ANT-39000

Encoder
REAR CASE

1	TCS2-9500 ENCODER REAR PLATE (BLACK)	-	50400998C 340-0004C	END FINISH : BLACK SPRAY, SILK WHITE	-	-
No	VARIATION NAME	Q'ty	ERP CODE	SPEC	MATERIAL	SUPPLY
PART NAME	ANT-39000 ENCODER REAR PLATE	MATERIAL	AL 1.5 ^{+0.05} ₀	END FINISH	SILVER SPRAY SILK PRINT	
MODEL NAME	ANT-39000 ENCODER	SUPPLY	-	SCALE	UNIT	PAGE
PART NO & DRAWING NO	-	Q'TY	-	REV NO.	R.04	SIZE
DRAWN BY	CHECKED BY	APPROVED BY	MODIFIED BY	1 : 1	mm	1 / 1
-	-	-	-			A3
-	-	-	-

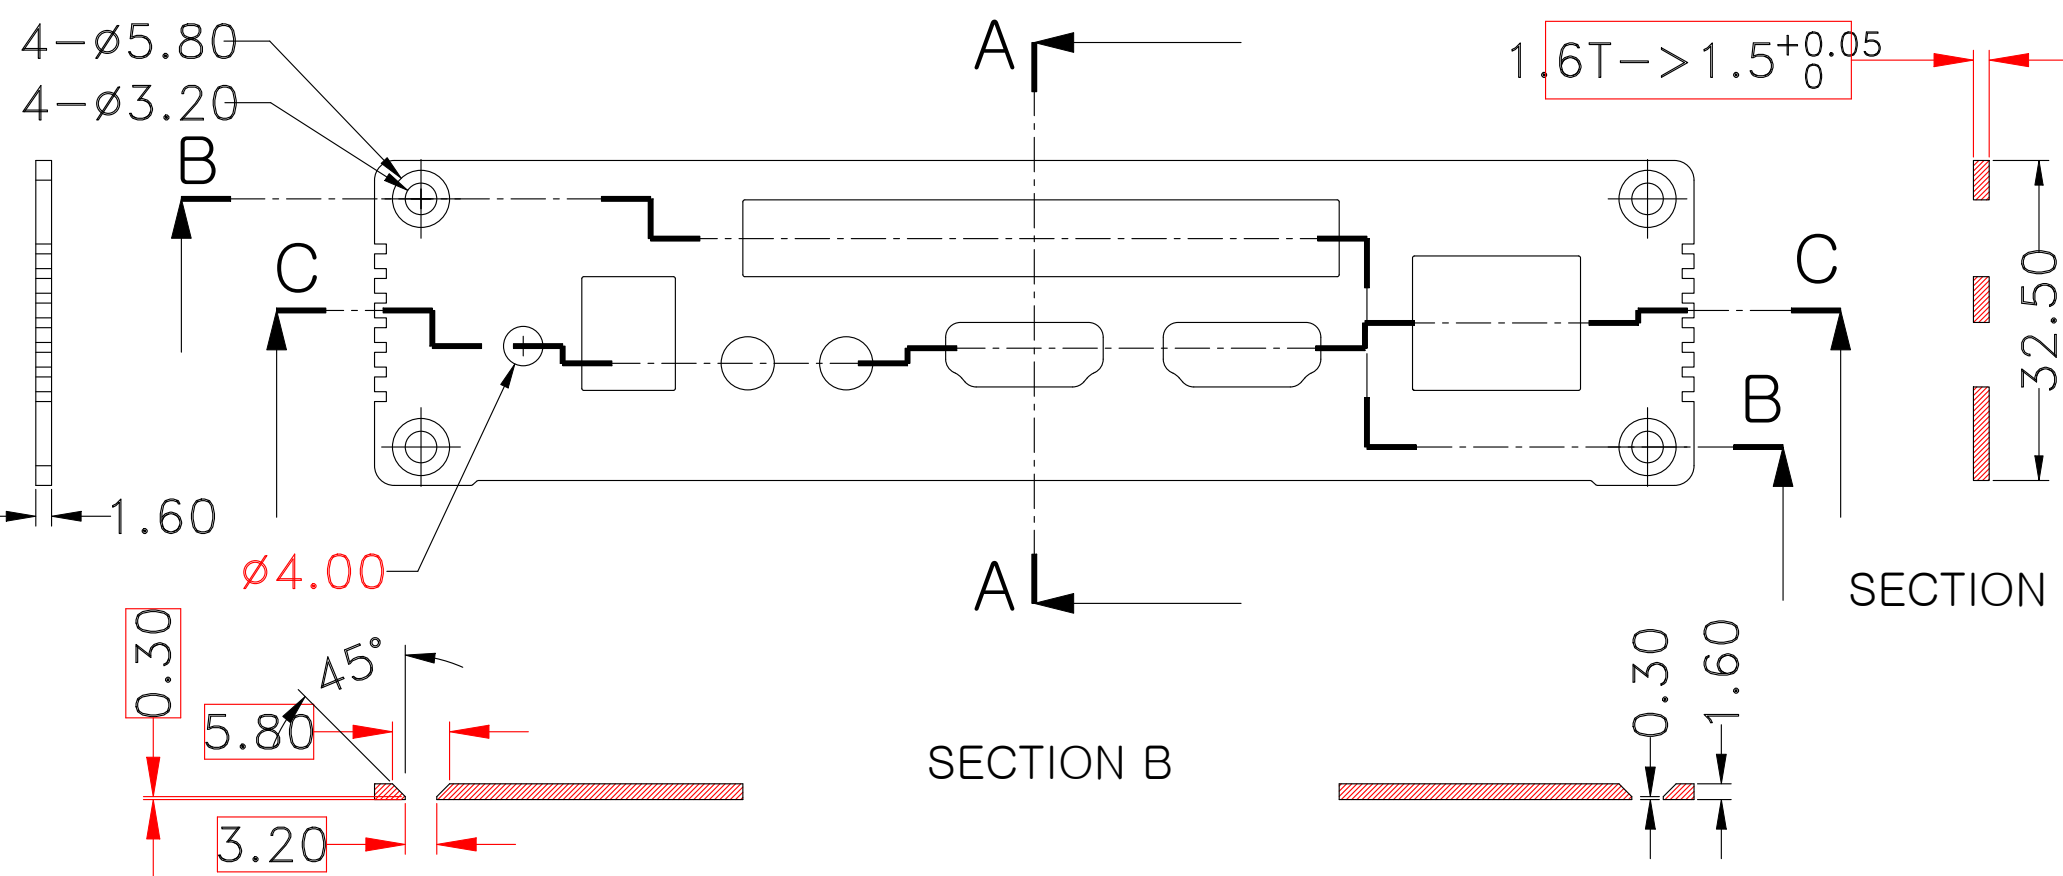
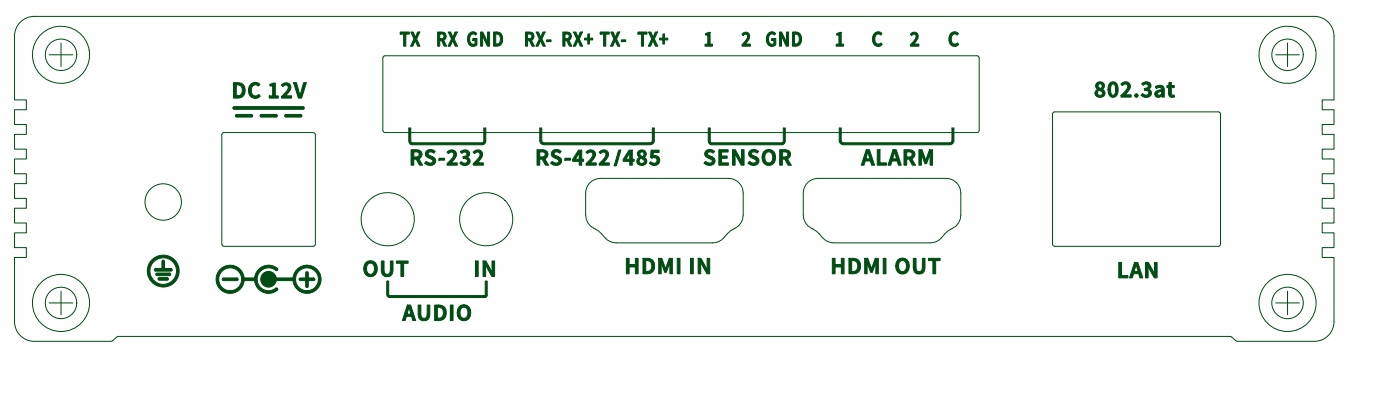
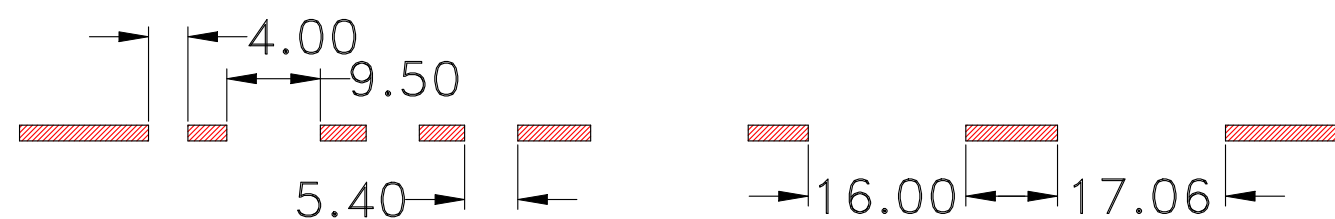
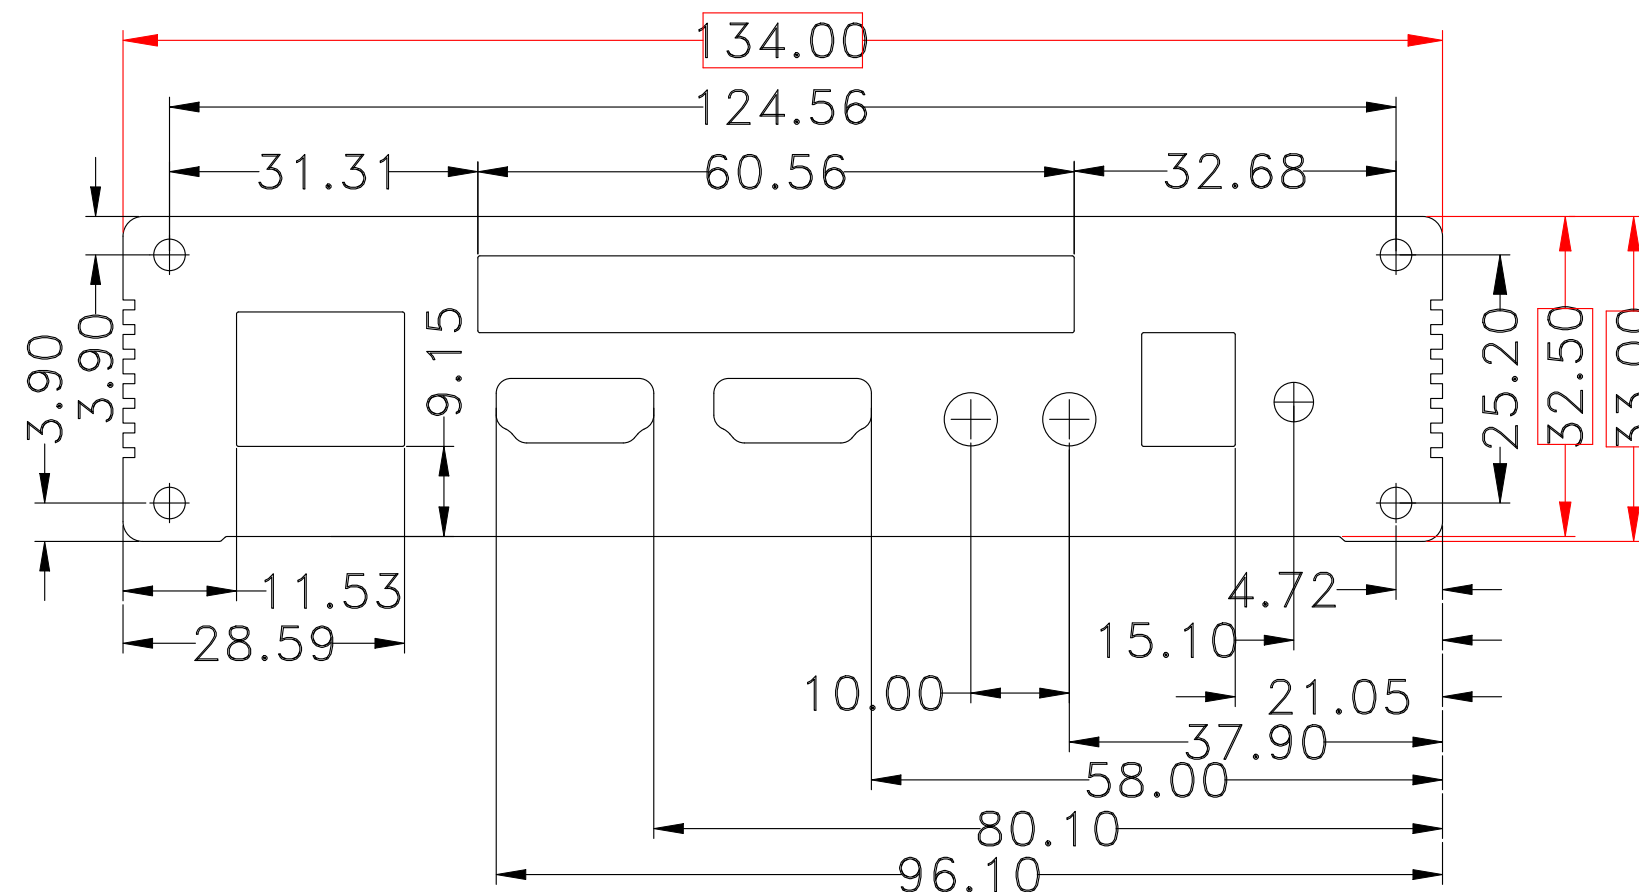
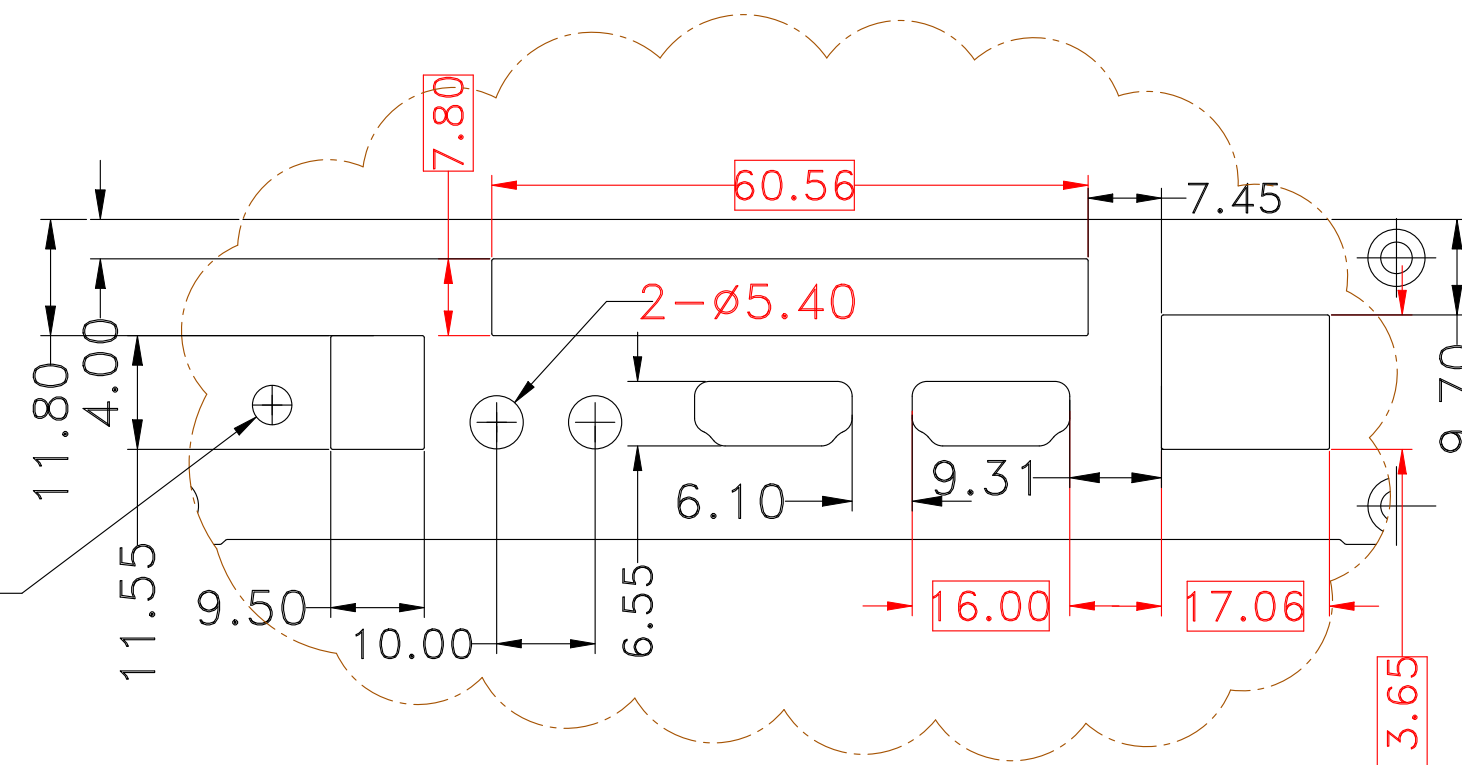
접지 홀 사이즈 변경(기존 Ø3.7=>Ø4.0)

MARK	REASONABLE REVISIONS	REV. DATE	SIGN
1	ENCODER 문구 FRONT로 이동(기존 REAR 공용)	22.07.05	YU.J.I -
2	PCB 두께 1.6T=>1.2T(두께 변경 건 확인 오류, 개발초기 미정), 회로 단자들 PCB 두께만큼 0.4mm 내림-아래로 이동)	22.08.10	-
3	접지 홀 사이즈 변경(기존 Ø3.7=>Ø4.0)	-	-
4	바탕 BLACK, 문자 WHITE 사양 추가	2022. 11. 15	J. I. YU
